Raadsvergadering	17 november 2015
Volgnummer	133-2015
Onderwerp	Vaststelling Ondergrondse fiets- en scooterstalling Centraal Station
Programmanummer	10 Stadsontwikkeling
Registratienummer	2015-36889
Collegevergadering	03-11-2015
Portefeuillehouder	Wethouder Van Grootheest
Organisatieonderdeel	BO Ruimte
Behandelend ambtenaar	EJA Smeets Telefoonnummer: 043-350 4595 eugene.smeets@maastricht.nl
Bijlagen	B_1_ Raadsbesluit
Ter inzage in raadsportefeuille	B_1_ Ontwerp-bestemmingsplan Ondergrondse fiets- en scooterstalling Centraal Station (versie 17 juni 2015) B_2_ 3 zienswijzen B_3_ Worst-case berekening bij 640 voertuigbewegingen (scooter) B_4_ Ontwerpnota Ondergrondse Fietsen- en Scooterstalling Stationsplein Maastricht, d.d. 8 mei 2015

**Contra-expertise ontwerpbestemmingsplan
"Ondergrondse fiets- en scooterstalling Centraal Station"
gemeente Maastricht**

Figuur 2 Boven-aanzicht referentieontwerp

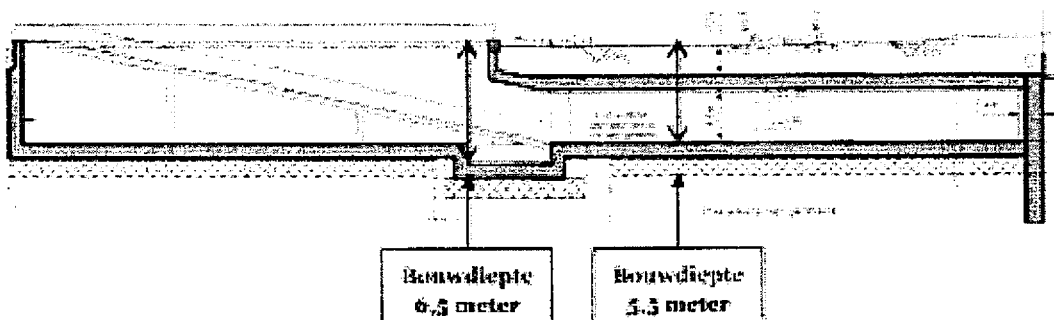
In het Fugrorapport wordt geadviseerd om af te zien van damwanden trillen, gezien de toetsing van rekenresultaten van prognoseberekeningen volgens de SBR-richtlijn A. De overschrijdingskansen van de grenswaarden aan de draagconstructie van het stationsgebouw en het hotel L'Empereur bedragen meer dan 50% bij het in- dan wel uittrillen van damwandplanken van 10 à 11 meter. Er is dan een groot risico op schade. Daarom wordt geadviseerd als alternatief een trillingsvrije methode toe te passen, zoals diepwanden, palenwanden of Soilmix wanden. In dat geval acht Fugro mogelijk risico op scheefzakken van gebouwen, maar wordt direct constructieve schade niet verwacht.

Ook bij een trillingsvrije methode van de bouwputscheiding, zijn er volgens het Fugro-rapport nog andere activiteiten die trillingen opwekken en daardoor schade kunnen veroorzaken: handling (zoals laden en lossen van materiaal en materieel), onzorgvuldige uitvoering, ruwe beweging van materieel, hard schurende bewegingen tegen harde onderdelen, draaiende motoren/vrachtauto's. De hierdoor veroorzaakte trillingsintensiteiten, zijn vele malen lager dan vanwege het intrillen van damwandplanken, maar de dominante frequentie ervan ligt lager, waardoor de eigenfrequentie van de bebouwing eerder wordt aangestoten. Het risico voor de belendingen is minder groot dan bij trillen van damwanden. De verwachting is dat de beleving van de hinder bij bewoners niet minder is.

- Schade door trillingen is met berekening geprognoseerd voor maar één activiteit: het in-/uit trillen van damwandplanken, voor maar twee gebouwen (het stationsgebouw en het hotel L'Empereur); geadviseerd wordt vervolgens deze bouwmethode niet toe te passen.
